Dサブコネクタ用固定具1の外形寸法変更と固定具4生産中止のお知らせ

Dサブコネクタ用固定具1の外形寸法を変更し、
固定具4を生産中止します。

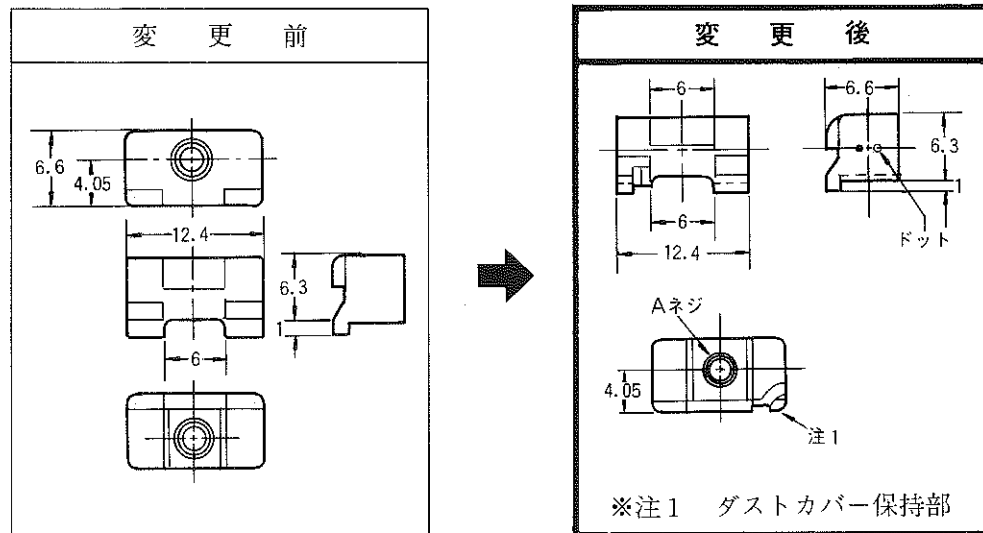
固定具1にダストカバー (XM2T-□□01) が取付け可能なように外形寸法を変更します。
それとともない固定具1と固定具4が同一商品となるために固定具4は生産中止します。

固定具1の外形寸法を下記のように変更します。

カタシキ	ヒンメイ	A	ドットスウ
XM2Z-0001	コテイング1(1)	M2.6×0.45	0
XM2Z-0002	コテイング1(2)	M3×0.5	1
XM2Z-0003	コテイング1(3)	#4-40 UNC	2
